生産終了予定商品

IDシステム

形V600-CBシリーズ
およびそのアクセサリ

2005年9月末生産終了予定

生産終了予定商品
形V600-CBシリーズ

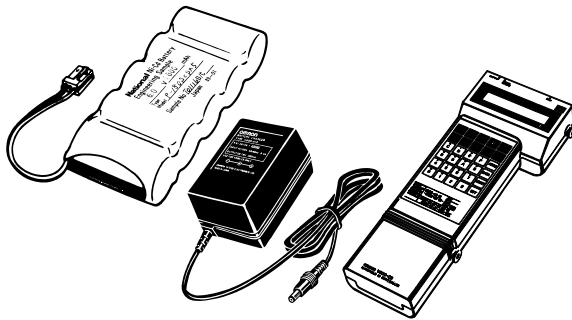
- ・推奨代替商品は2004年12月発売予定です。
- ・形V600-CHUDと接続するハンディーターミナルにつきましては、他社製市販品(シャープ製)を推奨予定です。ただし、リードライトヘッド 形V600-Hシリーズは接続できません。
